INSTRUKCJA SERWISOWA

BIEŻĄCE MODYFIKACJE W SILNIKACH ROTAX® TYPU 912/914 (wszystkie wersje)

Ta instrukcja zastępuje SI-912-020 76 oraz SI-914-022 R7 z dnia 15 Maj 20136.

Bieżące modyfikacje w silnikach ROTAX®.

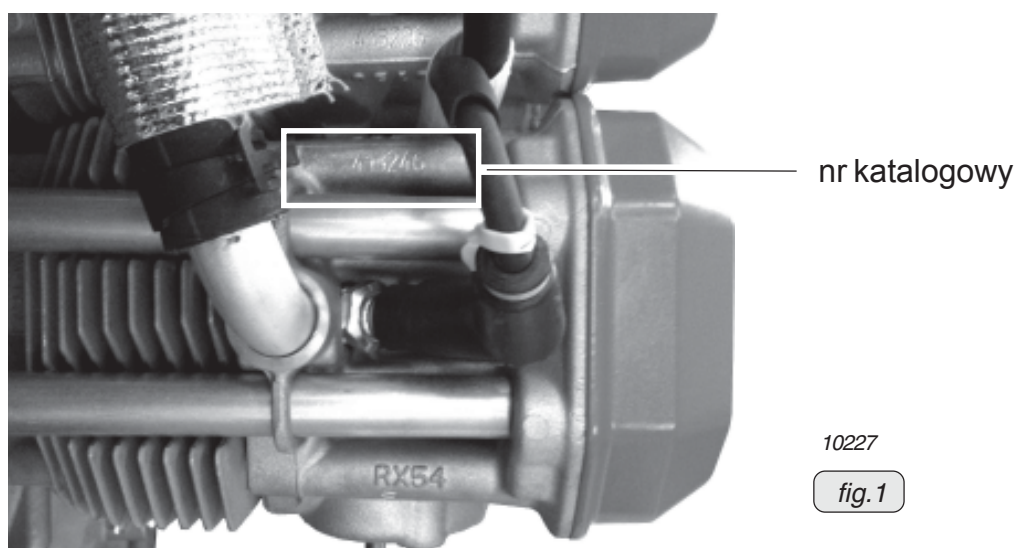
◆ **UWAGA:** Identyfikacja nowych głowic cylindrów: Podłączenie elektryczne czujnika temperatury jest skierowane ku górze. Nowa głowica patrz fig. 2. Stara głowica patrz fig. 3.

Odnośnie zmiany położenia czujnika temperatury, patrz fig. 2 i fig. 3.

◆ UWAGA: Czujnik temperatury PN 965531 oraz jego podłączenie nie ulegają zmianie.

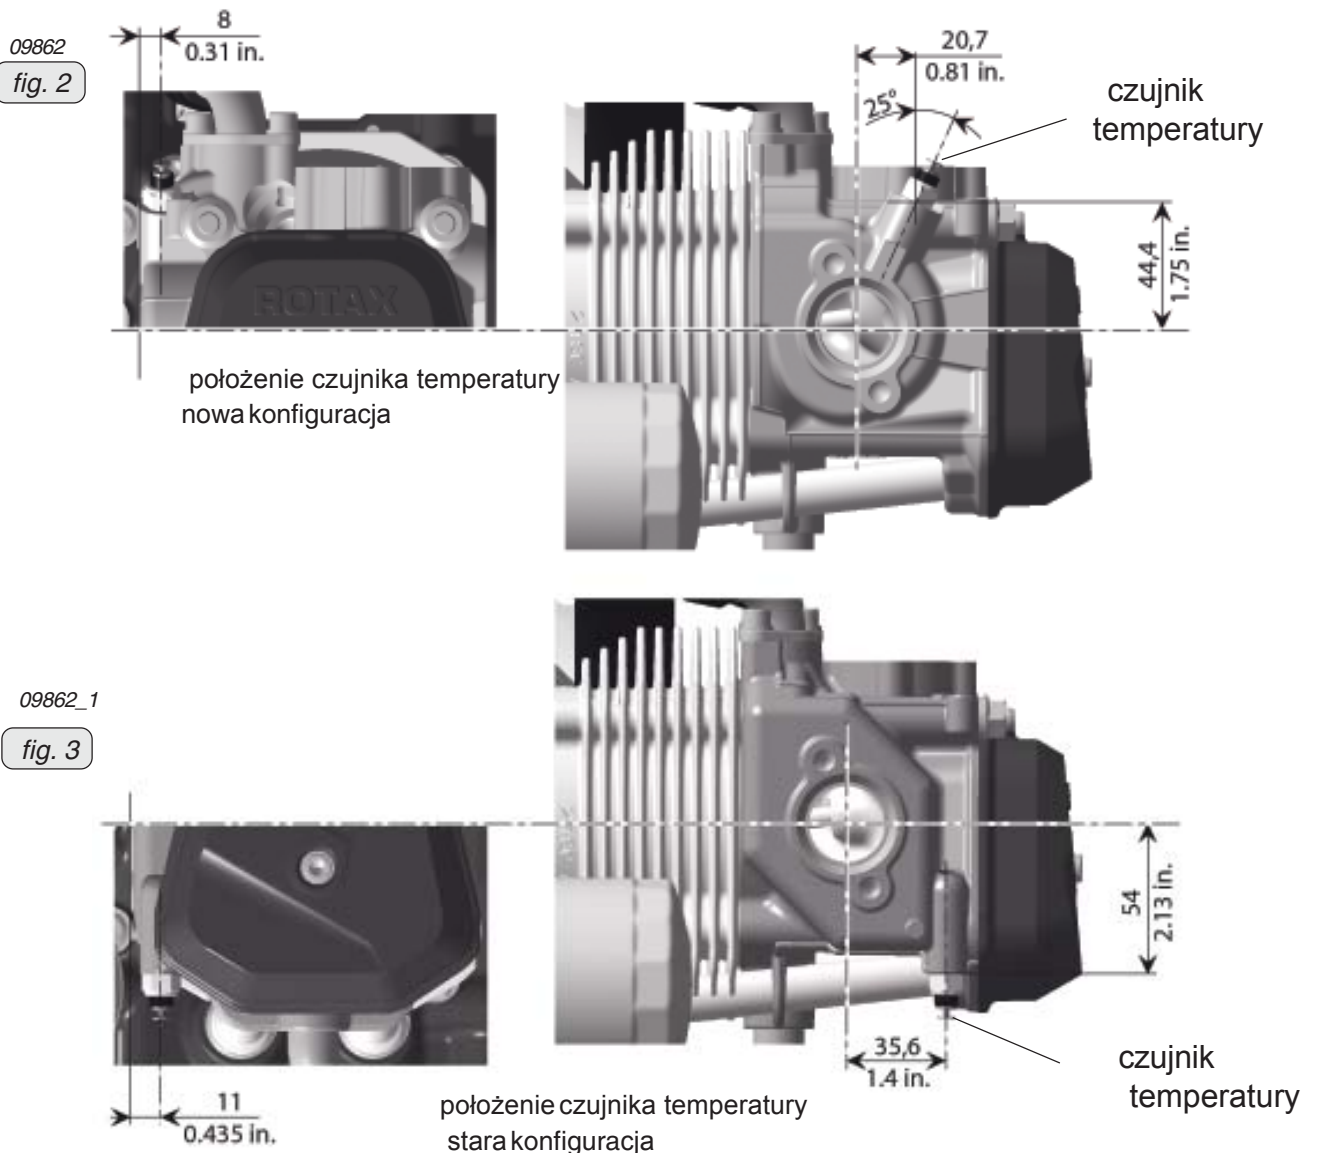
◆ UWAGA: W przeciwieństwie do obecnej konstrukcji, czujnik temperatury ma bezpośredni kontakt z cieczą chłodzącą. Dlatego też musi on być uszczelniony LOCTITE'm.

Przestrzegaj następujących zmian odnośnie obsługi technicznej:

1. Oczyszczyć gwint czujnika temperatury
2. Na gwint czujnika nałożyć LOCTITE 243. Moment dokręcenia 10 Nm.
3. Podłączyć odpowiednią wtyczkę wiązki do czujnika.
4. Montaż silnika.
5. Napełnij układy płynami eksploatacyjnymi (płyn chłodzący, olej lub paliwo). Patrz również rozdz. 1-20-20 IOT (Liniowa), aktualne wydanie dla danego typu silnika.
6. Przeprowadź próbę silnika. Patrz również rozdz. 1-20-20 IOT (Liniowa), aktualne wydanie dla danego typu silnika.

fig. 4

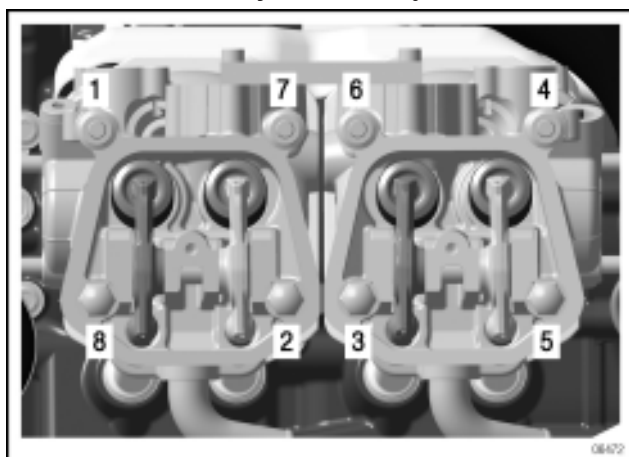
W trakcie ciągłego doskonalenia produktu wprowadzono nową procedurę dokręcania głowic cylindrów.

Przestrzegaj następujących zmian odnośnie obsługi technicznej:

1. Wkręć nakrętki głowicy siłą ręki po przekątnej, najpierw nakrętkę wieńcową M8 a następnie nakrętkę sześć. M8.
2. Dokręć nakrętki głowic cylindrów w kolejności według wzorca pokazanego na fig. 2. Moment dokręcenia 10 Nm + 120°.

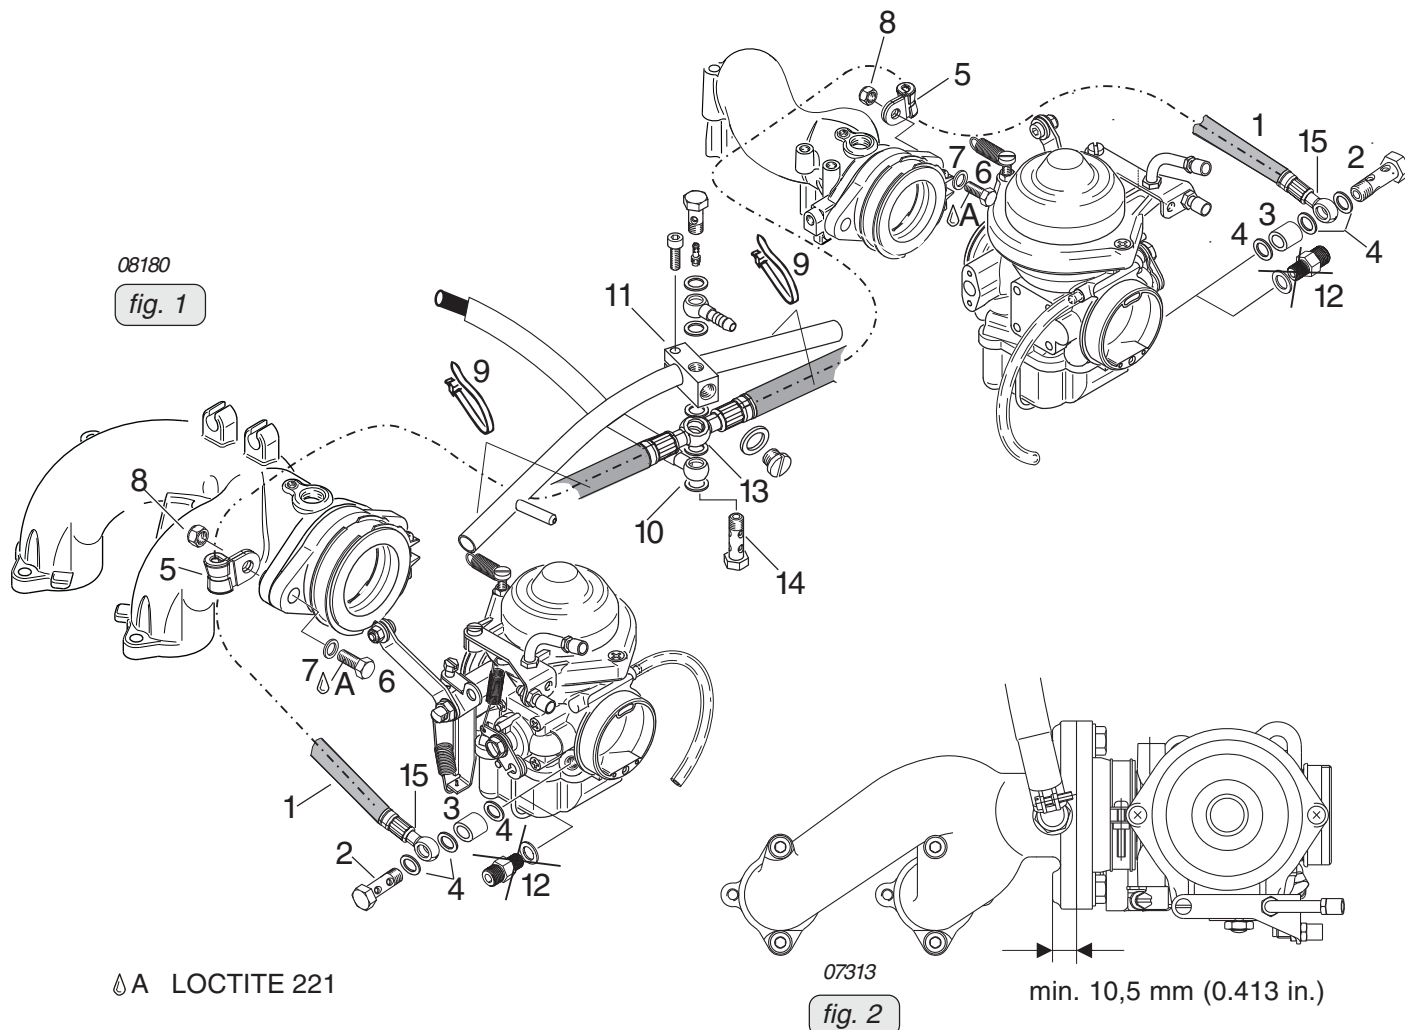
W trakcie ciągłego doskonalenia produktu oraz dla poprawy montażu i obsługi wprowadzono nowe przewody paliwowe giętkie (PN 874 911).

Montaż nowych przewodów paliwowych wymaga następujących modyfikacji:

- zfrezowanie powierzchni na kolektorze ssącym pod mocowanie zacisku kablowego. Przy naprawie/remontie silnika zwróć uwagę na fakt, iż przewody paliwowe giętkie wymagają właściwej powierzchni styku. O ile konieczne wymień kolektor ssący lub przygotuj powierzchnię styku poprzez frezowanie zgodnie z niniejszymi instrukcjami.

- zamontuj przewody paliwowe giętkie (1) wraz z podwójnym króćcem banjo (13) i podkładką uszczelniającą (10) na bloku rozdzielacza paliwa (11). Moment dokręcenia śruby banjo (14) 10 Nm. (patrz fig 1).

- wkręć do gaźnika króciec (15) z tulejką dystansową (3) i podkładką uszczelniającą (4). Moment dokręcenia śruby banjo (2) 10 Nm.

- Przy montażu na kolektorach ssących starego typu wykonaj następujące: zdejmij kolektor i powierzchnię styku pod zacisk kablowy aż będzie ona równoległa do powierzchni styku pod łącznik gaźnika. Grubość obrabianego materiału nie może spaść poniżej 10,5 mm a jego powierzchnia musi być gładka i płaska, tak by zapewnić równe przyleganie zacisku kablowego (patrz fig. 2).

- Zapewnij odpowiednie podparcie przewodów paliwowych. Wkręć śrubę sześć. (6) z podkładką (7) momentem 15 Nm. Przykręć zacisk kablowy (5) do śruby sześć. (6) łącznika gaźnika nakrętką sześć. (8). Moment dokręcenia nakrętki (8) 24 Nm.

■ **OSTRZEŻENIE:** Podczas dokręcania nakrętki sześć. (8) podtrzymaj śrubę (6) kluczem aby się nie kręciła. Zawsze mocuj przewody paliwowe do rurki kompensacyjnej opaskami (9), w taki sposób by zapobiec ich ocieraniu o inne elementy.

fig. 1

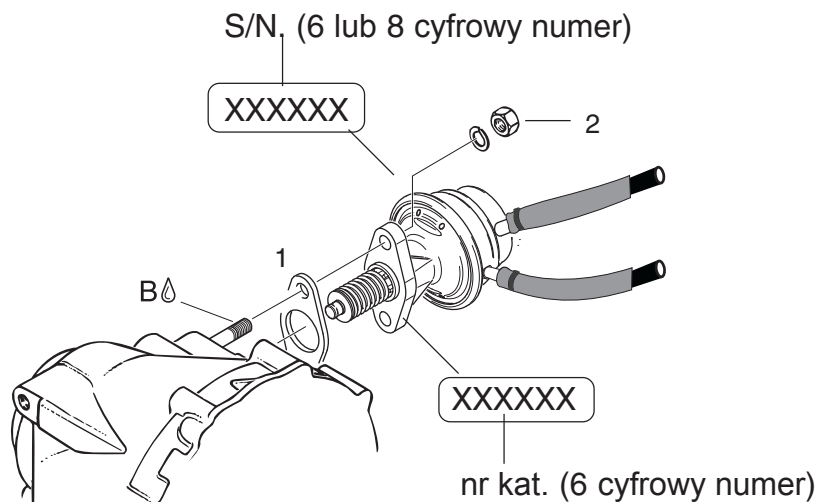
W trakcie ciągłego doskonalenia produktu wprowadzono nową uszczelkę pompy paliwa (PN 950 226).

Uszczelki są w pełni zamienne.

- ◆ UWAGA: Nie używaj żadnych środków uszczelniających na powierzchniach styku na reduktorze oraz na pompie paliwa.

fig. 2

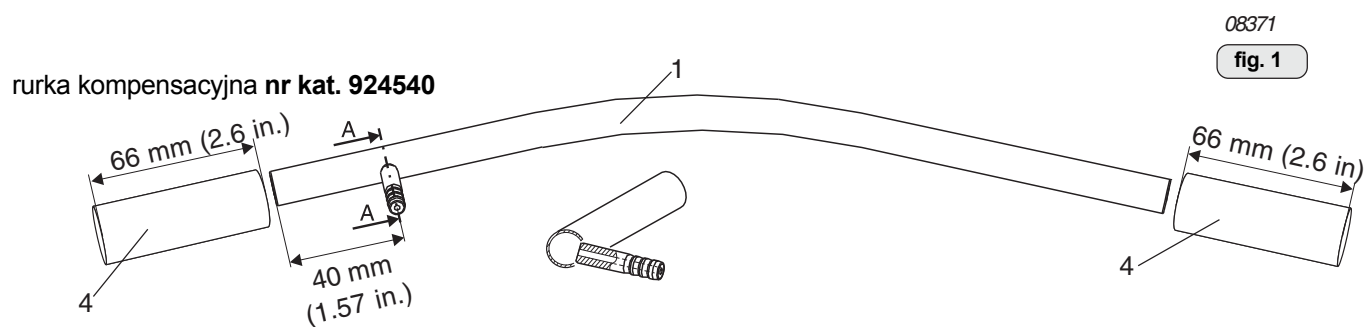
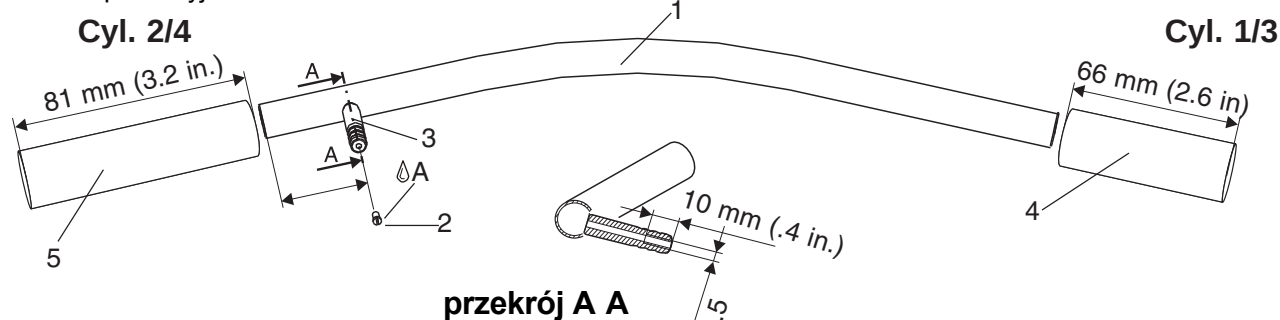
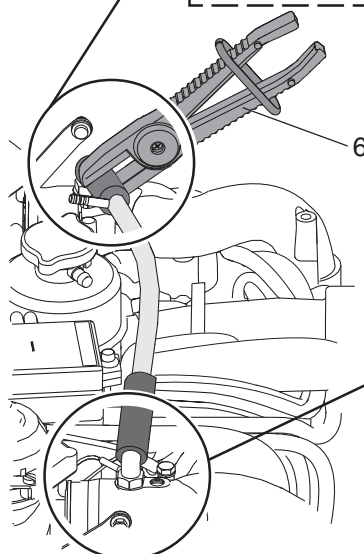
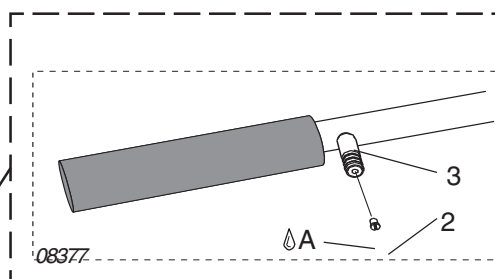
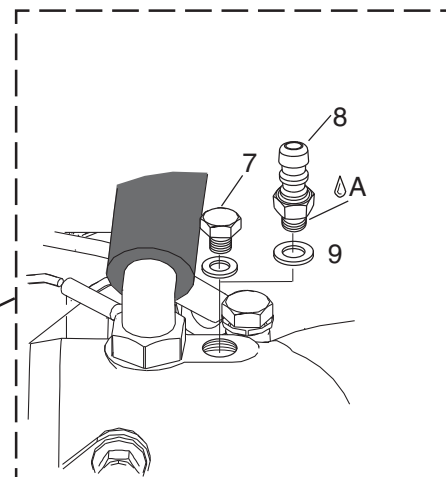
W trakcie ciągłego doskonalenia produktu wprowadzono nową rurkę kompensacyjną (PN 924 541), która ułatwia proces synchronizacji gaźników, bez potrzeby demontażu rurki.

Przy tym podłączeniu konieczne okazały się następujące modyfikacje:

- położenie króćca (3) na rurce kompensacyjnej pozostaje w przybliżeniu takie samo.
- dodatkowa śruba zaślepiająca (2) PN 940980 w króćcu (3).
- nowa rurka gumowa (4) PN 956143 zamiast (5) PN 956141

1. zamocuj wakuometr.
2. zaciśnij rurkę gumową szczypcami (6). Uważaj na położenie! Rurka (1) nie może być zdjęta.
3. Odkręć śrubę (7).
4. Wkręć króciec M6 (8) wraz z podkładką uszczelniającą (9).
5. Po wykonaniu synchronizacji wkręć śrubę M6x6 (7) stosując LOCTITE 221.

1. Wykręć śrubę (2) z króćca (3), który jest podłączeniem dla wskaźnika ładowania.

- ◆ UWAGA: Jeżeli nie jest możliwe ustabilizowanie ciśnienia ładowania, wkręć śrubę M3,5x6 (2), stosując LOCTITE 221. Oznacz śrubę kolorem.

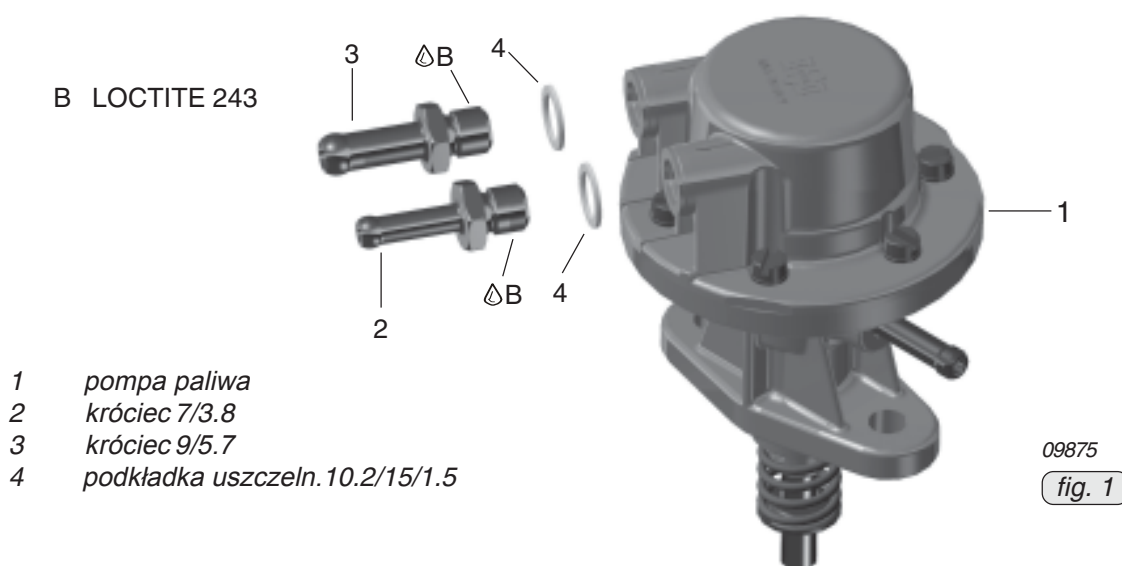
4.2) Modernizacja zespołu pompy paliwa PN 893110 do pompy PN 893115

Wlot paliwa (3):

króciec..... 9/5,7

moment dokręcenia 10 Nm

Wylot paliwa (2):

króciec..... 7/3,8

moment dokręcenia 10 Nm

fig. 2

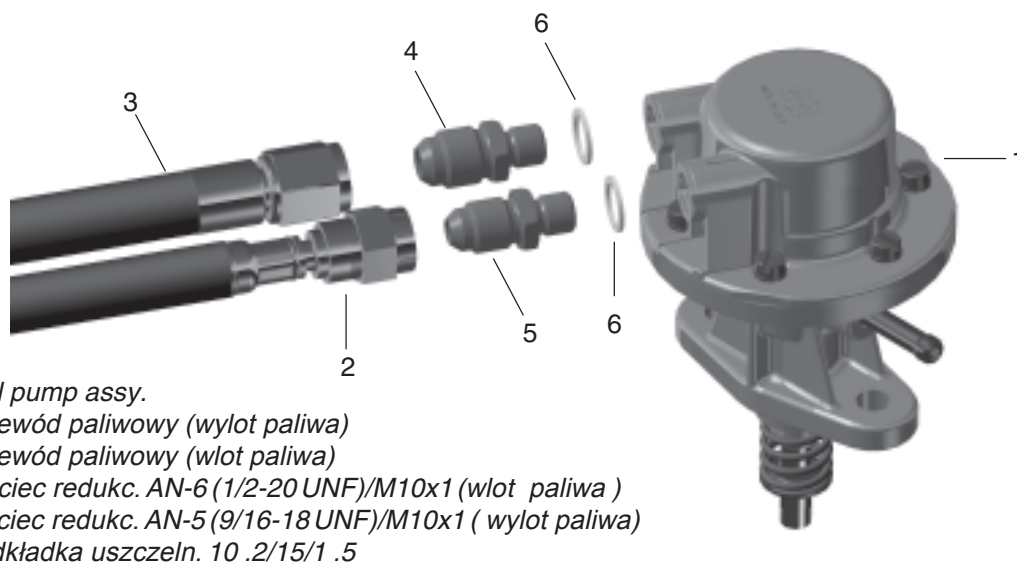
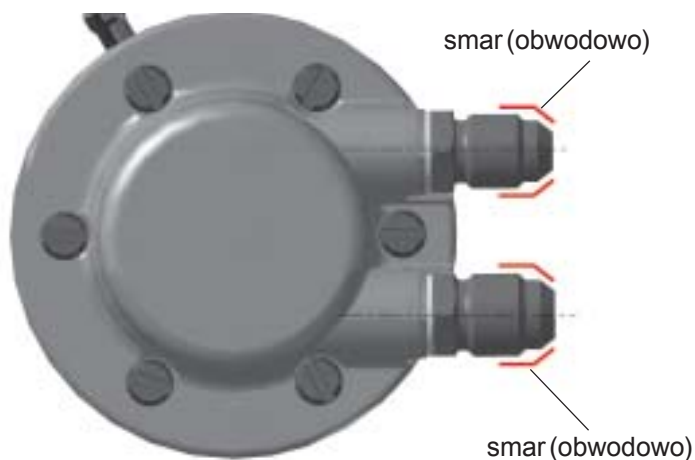
4.3) Modernizacja zespołu pompy paliwa PN 893114 do pompy PN 893115

Wlot paliwa (3):

króciec redukc. AN-6 (1/2 UNF)/M10x1

moment dokręcenia 10 Nm

Wylot paliwa (2):

króciec redukc. AN-5 (9/16 UNF)/M10x1

moment dokręcenia 10 Nm

Wlot paliwa (4):

przewód paliwowy. podłączenie AN-6

moment dokręcenia 32 Nm

Wylot paliwa (5):

przewód paliwowy. podłączenie AN-5

moment dokręcenia 27 Nm

■ OSTRZEŻENIE: Podczas dokręcania przytrzymaj króciec kluczem.

Posmaruj smarem gwint
króćca redukcyjnego

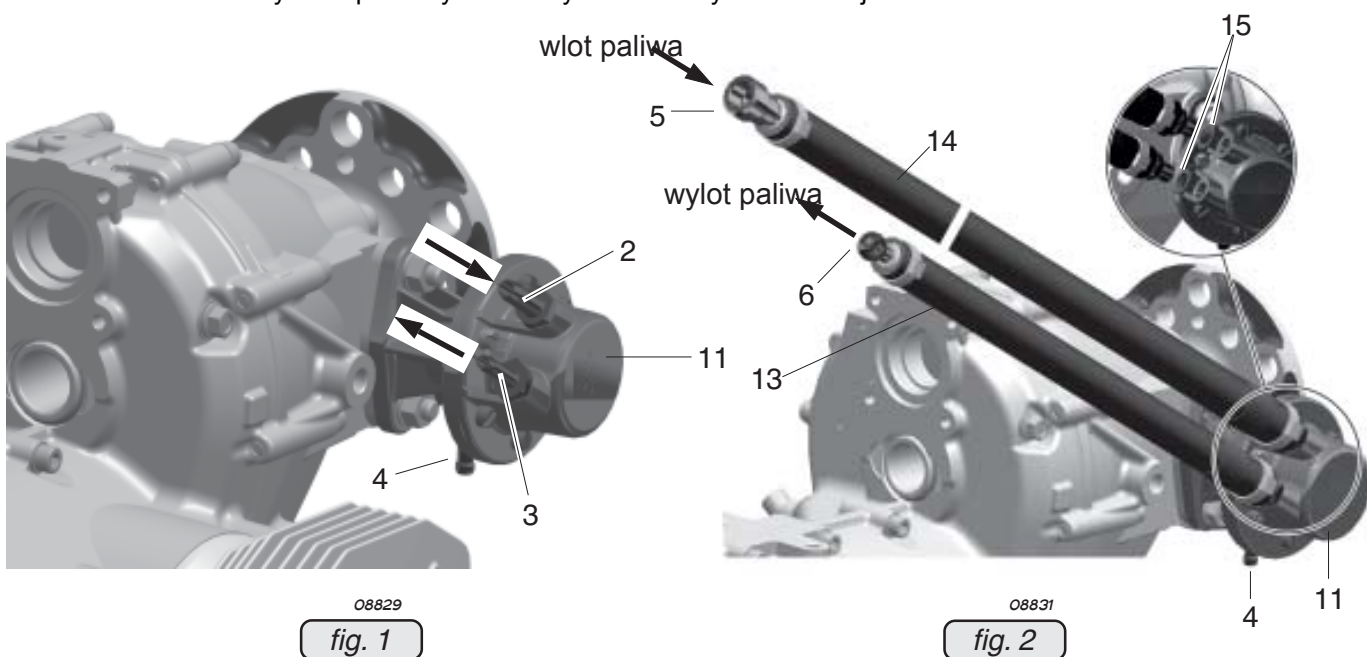
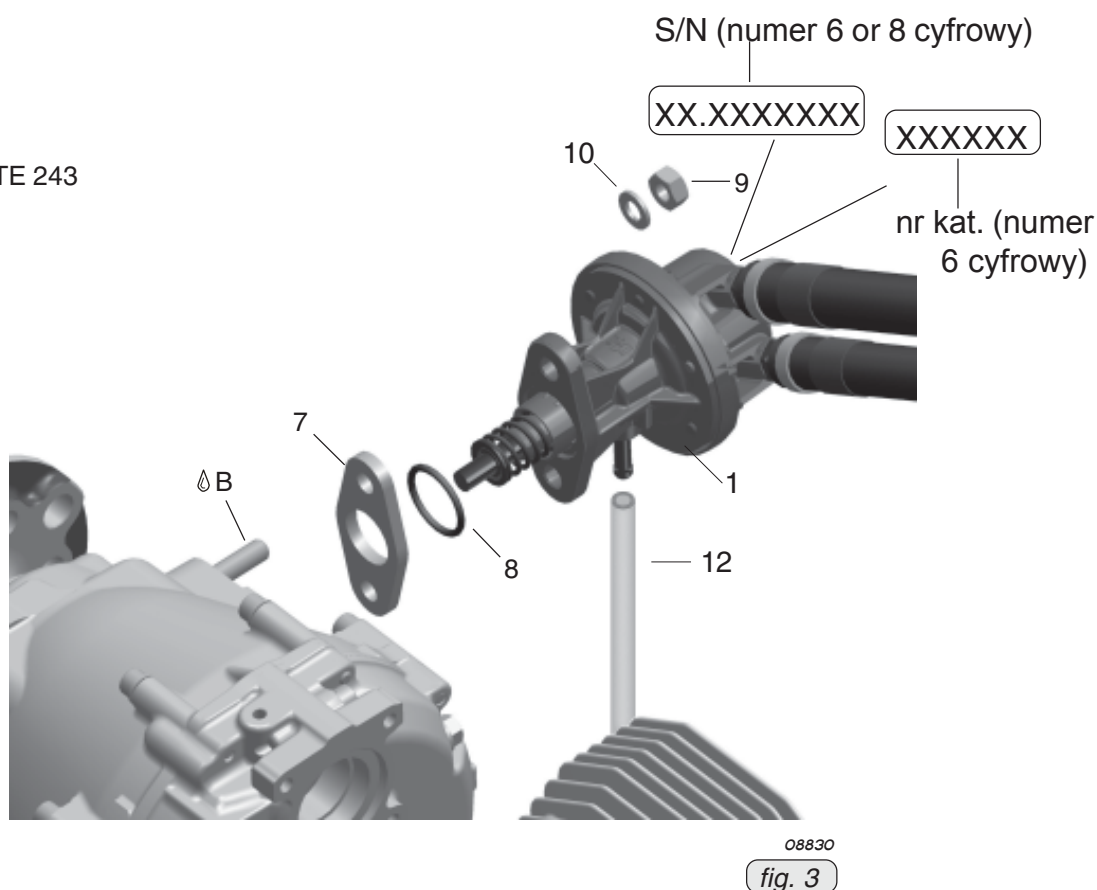
Podłączenie pompy paliwa (1) z króćcami na przewody wciskane. Patrz fig. 1.

Wlot paliwa (2):

średnica zewn. 8 mm (0.31 in.)

dł. nasunięcia na króciec: max. 22 mm (0.87 in.)

Wylot paliwa (3):

średnica zewn. 6 mm (0.25 in.)

dł. nasunięcia na króciec: max. 22 mm (0.87 in.)

Zamontuj pompę paliwa wraz z nową uszczelką-izolatorem (7) i O-ring'iem (8). Równomiernie dokręć nakrętki sześć. M8 (9) wraz z podkładkami sprężystymi A8 (10) stosując LOCTITE 243, dokręć momentem 15 Nm (135 in.lb).
